Mál: Bergstaðastræti 2 (fyrirspurn) breyting á deiliskipulagi

Á embættisafgreiðslufundi skipulagsfulltrúa 13. júlí 2023 var lögð fram fyrirspurn Basalt ehf. dags. 30. júní 2023 og bréf Kurt og Pí, dags. 30. júní 2023, um breytingu á deiliskipulagi Reits 1.171.3 vegna lóðarinnar nr. 2 við Bergstaðastræti sem felst í að stækka fyrirhugaða viðbyggingu aftan við húsið og að byggja upp að lóðarmörkum nr. 4 við Bergstaðastræti og að lóðarmörkum nr. 10 við Laugaveg, ásamt því að auka heildarbyggingarmagn, samkvæmt uppd. Kurtogpí, dags. 20. júní 2023.

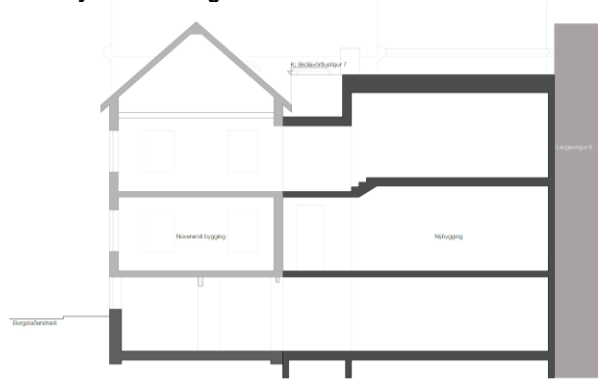
Þótt öll uppbygging, sem lögð er til, er á baklóð, þá er er hún mjög sýnileg í umhverfinu. Í stað stakstæðra húsa, þar sem loftar á milli þeirra og birta kemst á milli, er lagt til að hækka bakbyggingu og tengja við aðliggjandi hús og byggja út í baklóðina. Fyrir vikið breytist byggðarmynstur, sem nýtur hverfisverndar í Aðalskipulagi Reykjavíkur 2040, og götummynd Bergstaðastrætis, sem nýtur verndar í deiliskipulagi, frá fíngerðum og stakstæðum húsum í lokaða randbyggð. Sú breyting er hvorki í samræmi við Aðalskipulag Reykjavíkur 2040 né deiliskipulag. Hækkun uppbyggingar á baklóð breytir einnig skala byggðarinnar og sérkenni gamla hússins, þar sem það teygist inn á baklóð og rennur saman við byggð á aðliggjandi lóðum. Götummyndin og núverandi hús, einkennist af þessum stakstæðu húsum við hana.

Stækkun byggingarreits og hækkun á viðbyggingu á baklóð, fylgja ýmis grenndaráhrif, t.d. skuggavarp, sem geta rýrt gæði í umhverfinu.

Ekki er ávarpað hvernig sorphirða, flóttaleiðir né aðrir mikilvægir þættir vegna þjónustu eru leystir.

Ekki er fallist á erindið þar sem það er ekki í samræmi við Aðalskipulag Reykjavíkur 2040, ekki í mælikvarða við verndaða götummynd og byggingu, og líkur á að gæði í aðliggjandi umhverfi skerðist.
